TS-950SDX Upgrades

Aggiornamenti e migliorie del modello dal 1992

Ing. Franco Balestrazzi

In figura 12 sono riportati gli schemi elettrici parziali e i disegni che mostrano come intervenire sulla scheda FINAL UNIT e sulla scheda IF UNIT per le sostituzioni delle resistenze.

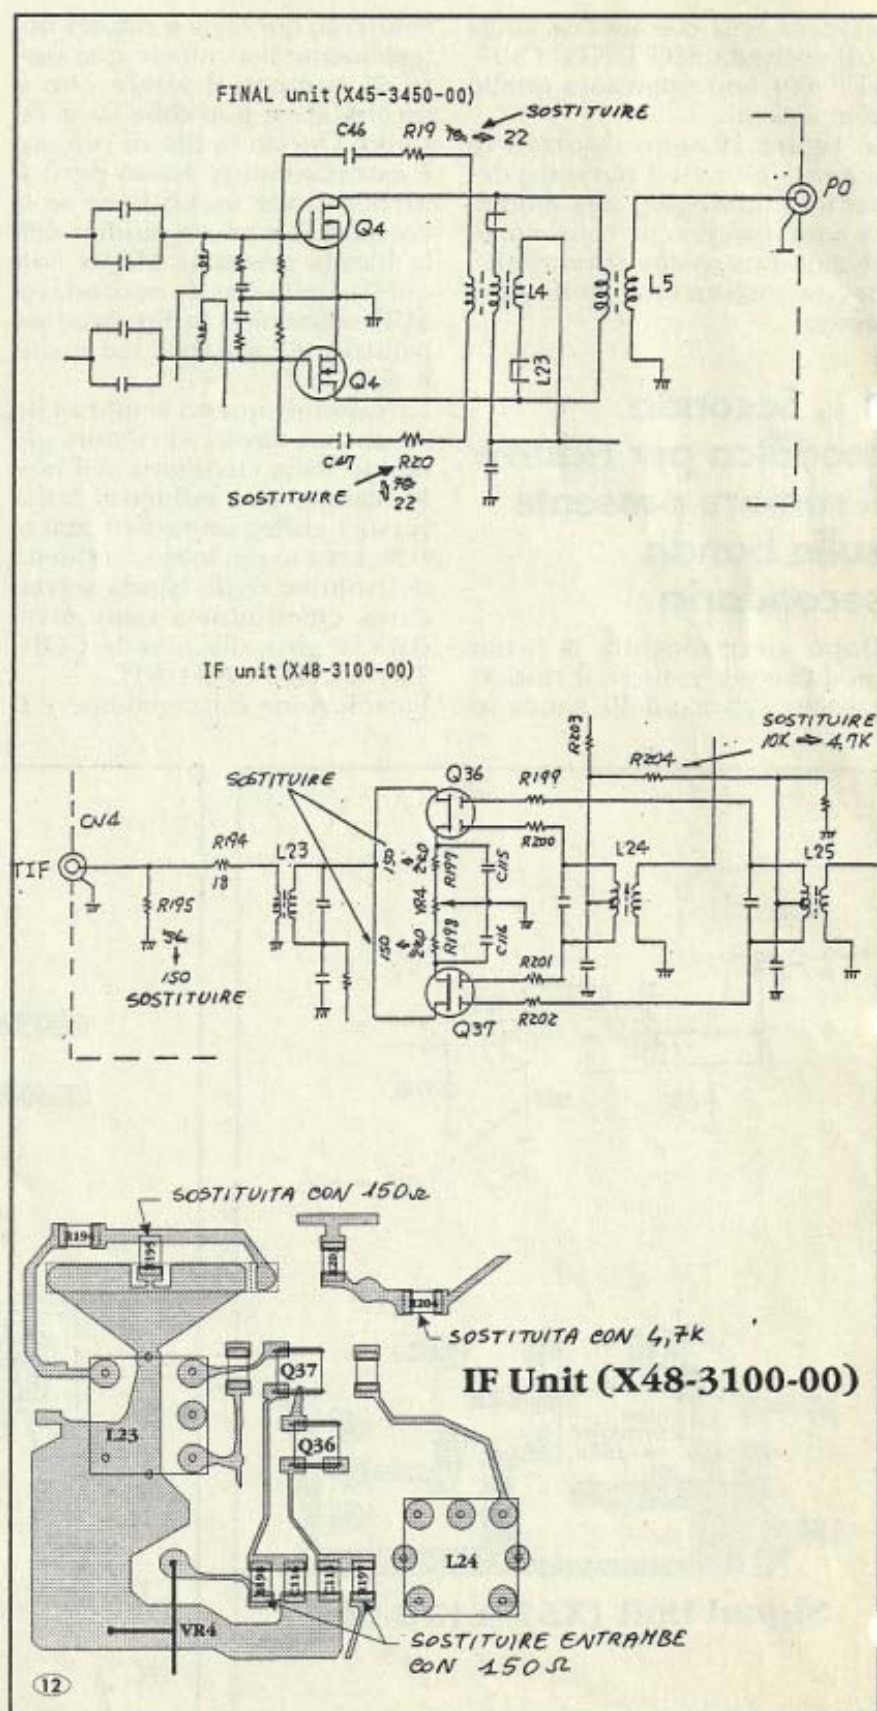
12. Miglioramento del valore della 3rd IMD

La Kenwood ha notato che il valore della 3rd IMD prodotta dallo stadio finale era fuori dalle caratteristiche dichiarate da -32 a -35 dB.

Le cause sono due:

- Improprio bias (polarizzazione) dei FET finali.
- Distorsione introdotta dal circuito mixer IF a 73.05 MHz.

Per correggere la impropria polarizzazione occorre sostituire le resistenze R19 e R20 da 10 Ω con altre da 22 Ω in carbone sulla scheda FINAL UNIT (X45-3450-00) lato componenti.

Per correggere la distorsione sul mixer IF a 73.05 MHz occorre intervenire sulla scheda IF UNIT (X48-3100-00) lato opposto componenti e operare le seguenti sostituzioni:

- sostituire la resistenza SMD R195 da 56 Ω con una da 150 Ω
- sostituire la resistenza SMD R197 da 220 Ω con una da 150 Ω
- sostituire la resistenza SMD R198 da 220 Ω con una da 150 Ω
- sostituire la resistenza SMD R204 da 10K Ω con una da 4.7K Ω

È riportato in **figura 13** il circuito elettrico parziale della circuitaria su cui intervenire.

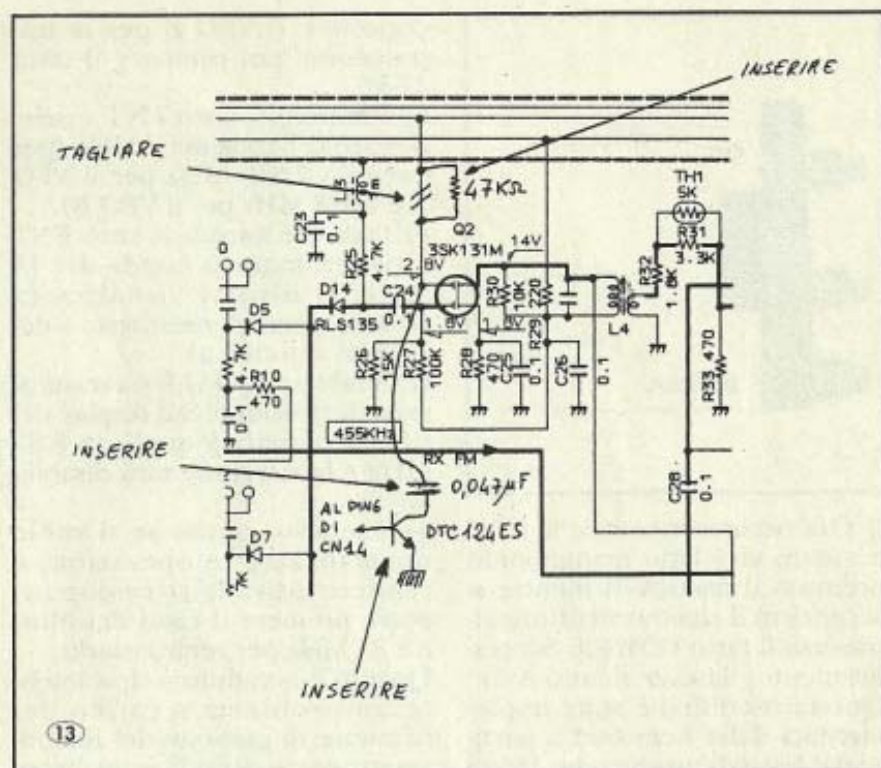
Un rumore di "click" viene generato quando si attiva il notch in contemporanea ad un forte

segnale ricevuto. La causa è che all'attivazione del notch si instaura un loop che porta in autooscillazione l'AGC. Il rimedio è quello di allungare la costante di tempo di rilascio dell'AGC dell'amplificatore IF prima del circuito notch. La modifica proposta è tale per cui la costante di rilascio è allungata solo quando si attiva il notch. Occorre intervenire sulla scheda SIGNAL UNIT (X57-4130-00). I passi sono i seguenti:

- Tagliare il circuito stampato che collega il test point TP al gate 2 di Q2.
- Tra i due capi ottenuti inserire una resistenza SMD da 47KΩ.
- Inserire un condensatore da 0.047μF e un transistor DTC124ES (adatto per la commutazione) cablati in modo che il condensatore sia collegato tra il gate 2 di Q2 e il collettore del nuovo transistor, mentre quest'ultimo dovrà avere l'emettitore a massa e la base connessa al pin 6 (NOTS) del connettore CN14.

Le operazioni sono da eseguirsi sul lato opposto a quello componenti della scheda SIGNAL UNIT (X57-4130-00).

In figura 14 è riportato un disegno che mostra il TS950SDX visto di lato una volta rimossi i due coperchi superiore e inferiore e quali viti devono essere allentate per fare sì che il frontale possa ruotare permettendo l'accesso alla scheda DIGITAL UNIT.

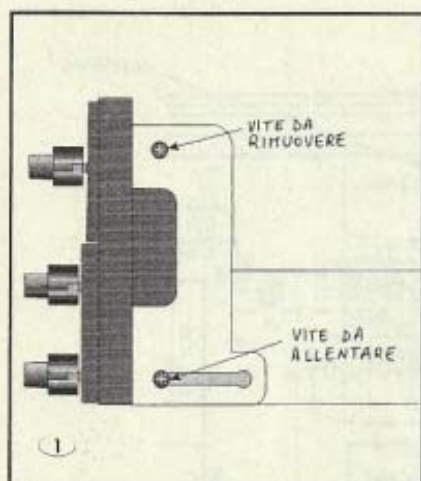
Se si connette il TS950SDX ad un personal computer sul quale è operativo il programma per gestione dei contest K1EA release 8, si verifica l'inconveniente che il transceiver commuta automaticamente in ricezione non appena il programma tenta di trasmettere. Questo è legato al nuovo controllo inserito nell'ultima release del K1EA che con-

trolla lo stato del trasmettitore ogni tre secondi attendendo una risposta, mentre la versione precedente (cioè la 7) non eseguendo tale controllo non mostrava tale inconveniente. La Kenwood, stante la notevole diffusione di tale programma ha corretto un baco nel firmware di gestione del protocollo di comunicazione in modo che non si verifichi la caduta del dialogo tra personal computer e ricetrasmittente. Occorre perciò sostituire la ROM IC19 sulla scheda DIGITAL UNIT (X46-3132-71) con la nuova il cui codice è 27C512RJDF, nel caso la precedente fosse la 27C512RJDFE, oppure con la nuova 27C512BJ-DUF nel caso quella montata in precedenza fosse la 27C512BJ-DUE.

- Rimuovere i due coperchi del ricetrasmittente.
- Sconnettere i due cavi del DSP dalla parte posteriore del TS950SDX.
- Allentare le due viti poste ai

lati nella parte inferiore del frontale e rimuovere le due poste sulla parte laterale superiore. d) A questo punto è possibile ruotare la parte superiore del frontale del TS950SDX verso di voi usando molta cautela e gentilezza.

e) Proprio di fronte a voi sarà posta una scheda montata verticalmente sul pannello metallico dello chassis: la DIGITAL UNIT (X46-3132-71). Vicino al centro di questa scheda c'è la batteria al litio di back-up della memoria ed inoltre vi è un grosso integrato montato su zoccolo. Questa è la EPROM che contiene il programma che gestisce interamente il vostro TS950SDX.

f) Con molta delicatezza estraete l'integrato dal suo zoccolo possibilmente utilizzando un estrattore per memorie.

g) Successivamente inserite la nuova EPROM in modo che la tacca dell'integrato sia rivolta verso il basso.

i) Ora occorre resettare la CPU e questo sarà fatto mantenendo premuto il tasto A=B mentre si accenderà il ricetrasmittente attraverso il tasto POWER. Successivamente rilasciate il tasto A=B. Questa modifica è stata implementata dalla Kenwood a partire dal lotto di produzione 14506 e con numero di serie 407.

In figura 1 sono riportati i disegni che illustrano come intervenire nella scheda DIGIT UNIT.

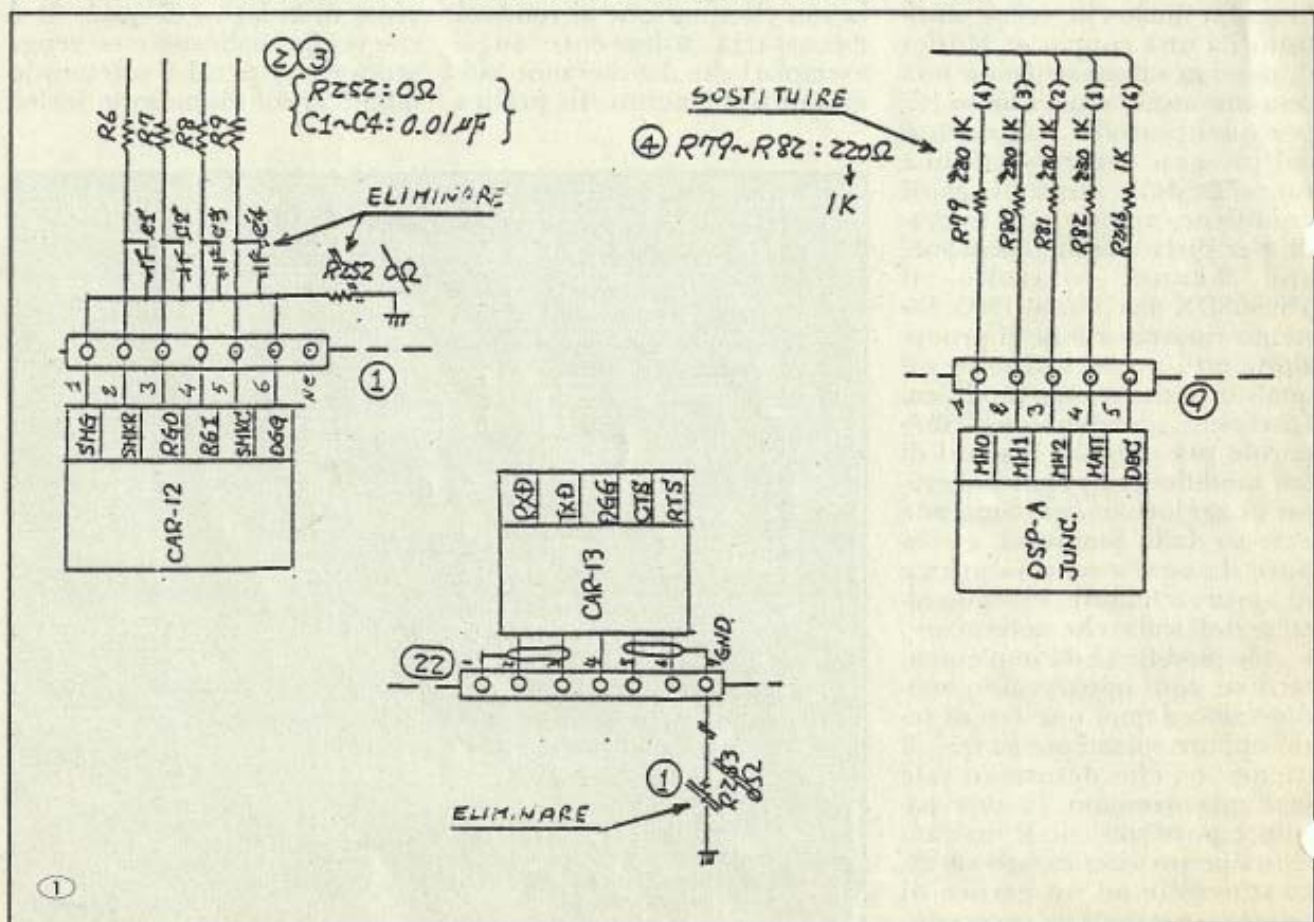
Quando il ricetrasmittitore è connesso ad un carico fittizio si ode un battimento a 29.495 MHz il cui livello è approssimativamente -113dBm. Tale livello può variare da apparecchio a apparecchio. Le cause catalogate dalla Kenwood sono tre:

a) rumore digitale, generato dalla scheda DIGITAL UNIT,

che può accoppiarsi ad un'altra scheda attraverso i fili di collegamento.

b) un loop di massa che può essere presente sulla scheda DIGITAL UNIT.

c) rumore digitale che può presentarsi casualmente su alcuni esemplari di radio a causa di impedenze di uscita troppo basse sulla scheda DIGITAL UNIT.

Dalla scheda DIGITAL UNIT (X46-3130-71) occorre:

a) rimuovere la resistenza R253 da 0Ω che ponticella verso massa il pin 7 del connettore CAR-13 e rimuovere la resistenza R252 da 0Ω che ponticella il pin del connettore CAR-12 verso massa.

b) rimuovere i condensatori C1, C2, C3, C4 da 0.01 μF che sono posizionati tra i pin 2, 3, 4, 5 del connettore CAR-12 e massa.

c) sostituire le resistenze SMD R79, R80, R81, R82 da 220 Ω con altre di valore 1K Ω .

In figura 2 sono riportati rispet-

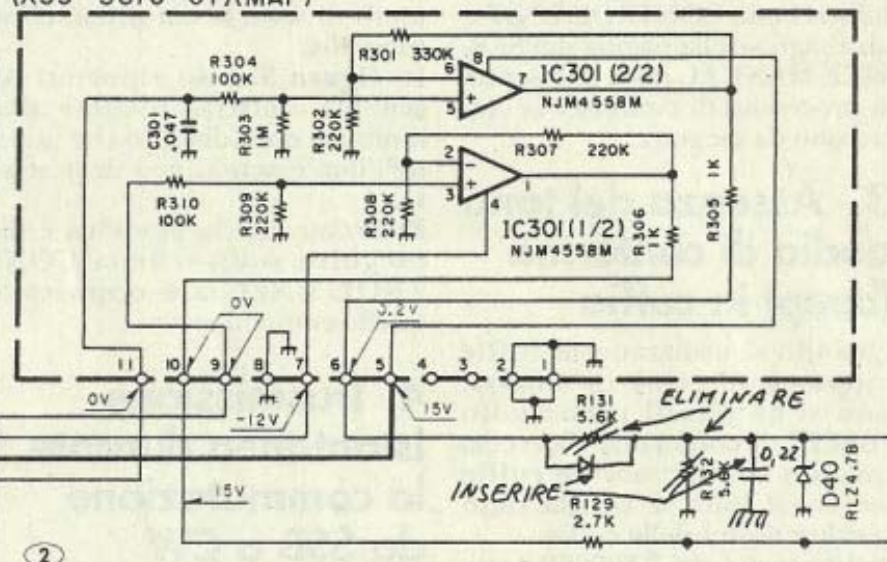
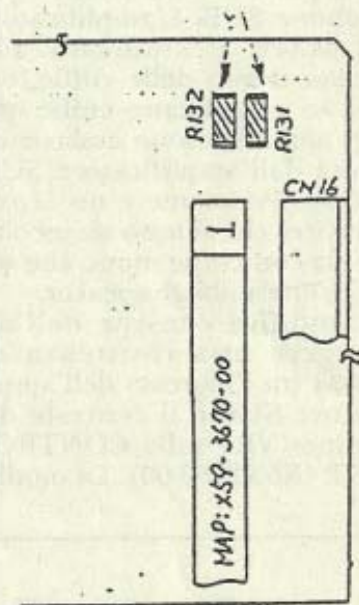
Se si regola il controllo PROCESSOR IN in modo che il livello di compressione visualizzato sullo strumento in posizione COMP sia 10 dB, quando si attiva il processor con il comando PROC ON, la qualità audio in trasmissione risulta distorta. Se si regola il livello di compressione a 0 dB questo problema non si verifica.

La causa sembra dovuta ad una bassa sensibilità dello strumento in posizione COMP. In pratica, settando la compressione a 10 dB sullo strumento, il livello impostato nella realtà è decisamente più elevato. La taratura del punto di attacco dopo lo zero dello strumento è probabilmente regolato troppo alto e quindi esiste uno "zoccolo" di tensione sotto il quale lo strumento non si muove. La soluzione è migliorare la sensibilità dello strumento in funzione "COMP".

a) Sostituire la resistenza SMD R131 da 5.6k Ω con un diodo MD di tipo 1SS155 o MA110 sulla scheda CONTROL UNIT (X53-3380-00).

b) Sostituire la resistenza SMD

R132 da 5.6k Ω con un condensatore SMD da 0.22 μ F sulla scheda CONTROL UNIT (X53-3380-00).

c) Eseguire la taratura del livello di attacco dello strumento in posizione "COMP" come descritto sul SERVICE MANUAL a pagina 202 punto 23 utilizzando però come livello di visualizzazione sullo strumento 10 dB e non 30 dB.

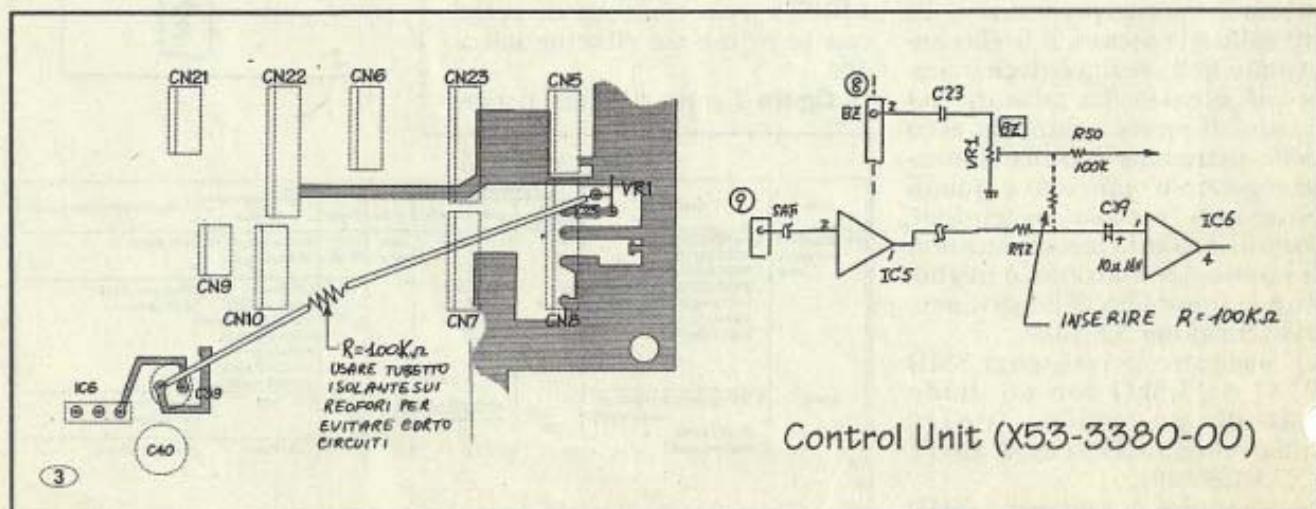
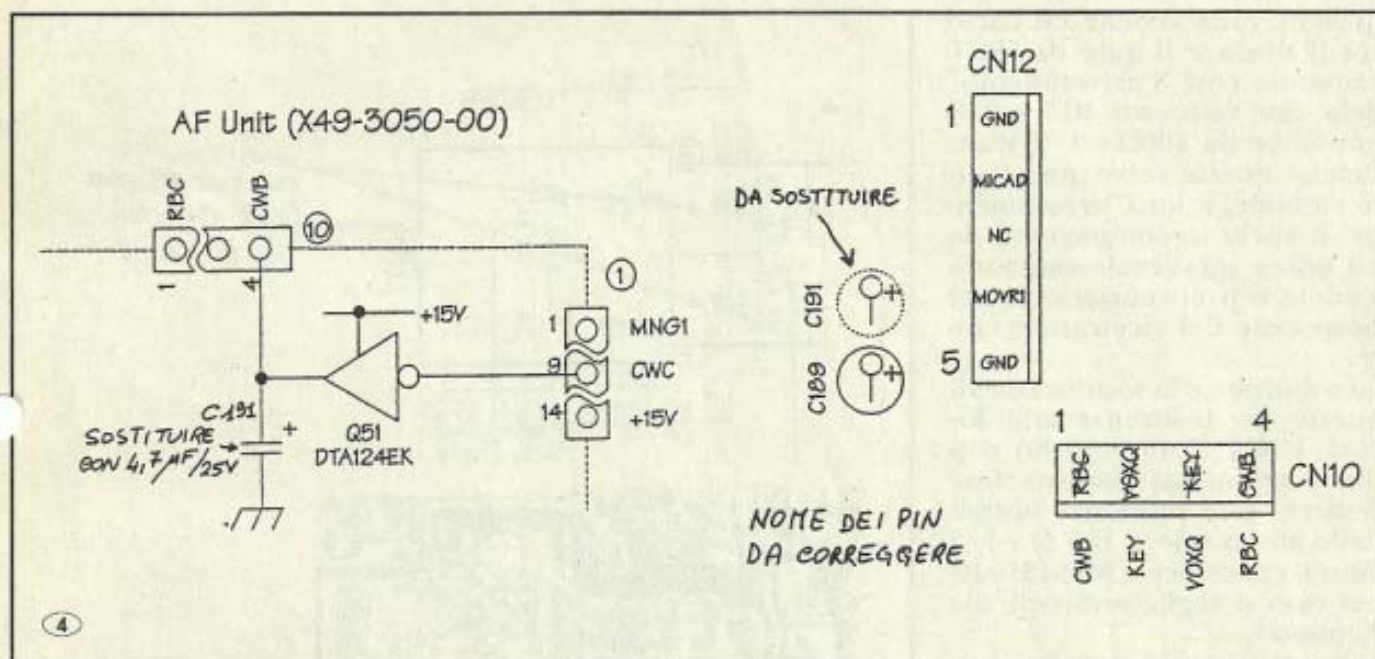
Occasionalmente il TS950SDX trasmette istantaneamente quando il modo di emissione è commutato da SSB a CW e con il VOX inserito. Il verificarsi di questo fenomeno e la sua frequenza, dipendono dalla posizione del controllo VOX GAIN e DELAY.

La causa di questo fenomeno è da ricercarsi in un piccolo rientro di RF in alcune porte analogiche implementate con un integrato 4066 (IC5, IC6), sulla scheda AF UNIT. Questa RF causa una modificazione nella

costante di tempo del circuito che attua brevemente la trasmissione (quando il modo di emissione è cambiato ed è presente il VOX).

Il rimedio proposto è sostituire il condensatore elettrolitico C191 da 1μF con uno da 4.7μF sulla scheda AF UNIT (X49-3050-00). Per eseguire tale operazione occorre:

- Sconnettere l'unità DSP dal resto del ricetrasmittitore.
- Rimuovere le 18 viti e i due coperchi superiore e inferiore dell'apparecchio per poi metterlo "a pancia alto".
- La scheda AF UNIT è posizionata anteriormente nell'angolo sinistro del ricetrasmittitore.
- Rimuovere le 8 viti che mantengono fissata la AF UNIT allo chassis dell'apparecchio.
- Sostituire il condensatore con uno da 4.7 μF come indicato nel disegno.
- Rimontare le 8 viti della scheda AF UNIT e richiudere l'apparecchio.

posse del MANUALE DI SERVIZIO TECNICO (SERVICE MANUAL) potrà correggere anche le indicazioni relative ai pin del connettore CN10 come riportato nel disegno in quanto quelle presenti sul manuale sono errate.

In figura 6 sono riportati lo schema elettrico del punto dove sostituire le resistenze e la porzione di scheda FINAL UNIT dove sono posizionate.

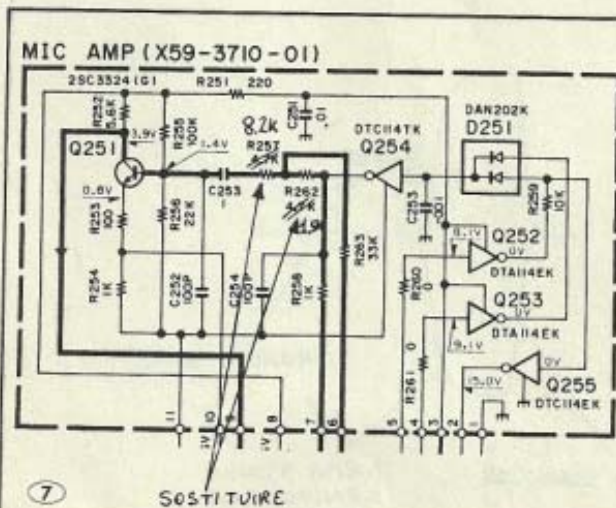
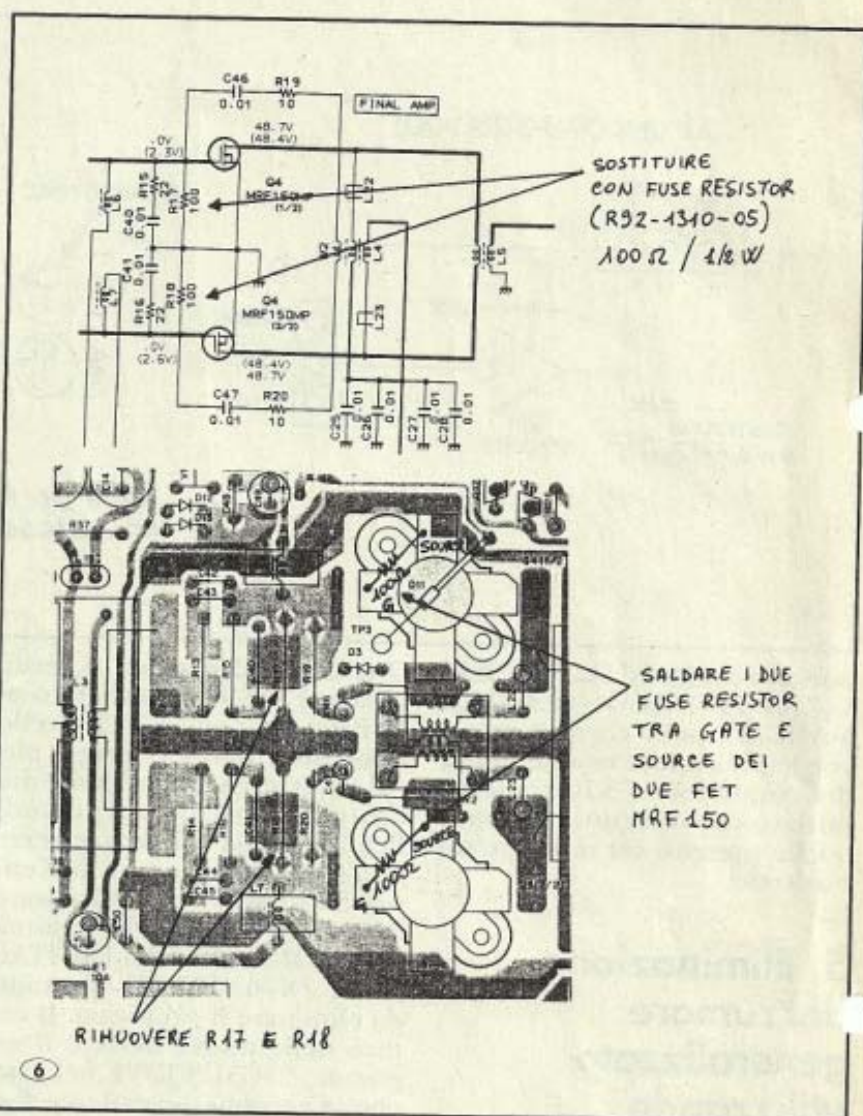
Quando lo stadio finale a FET MRF150MP viene fatto funzionare richiedendogli eccessiva potenza come 150 Watt o più,

qualche volta avviene un corto tra il drain e il gate dei FET causando così "l'arrostimento" delle due resistenze R17 e R18 entrambe da 100Ω - 1/2 Watt. Poiché queste resistenze sono in carbone, il loro "arrostimento" è anche accompagnato da un odore sgradevole causando ansietà e preoccupazione nel possessore del ricetrasmittente.

La soluzione è la sostituzione di queste due resistenze sulla FINAL UNIT (X45-3450-00) con due componenti chiamati "fuse resistor" cioè resistenze fusibili dello stesso valore 100 Ω - 1/2 Watt il cui codice è R92-1310-05 nel caso si voglia ordinarli alla Kenwood.

Un consiglio: nel caso vi si danneggino un finale fet MRF150MP è consigliabile sostituire anche i due fuse resistor R17 e R18 poiché questi all'esterno sembrano integri ma potrebbero essere interrotti.
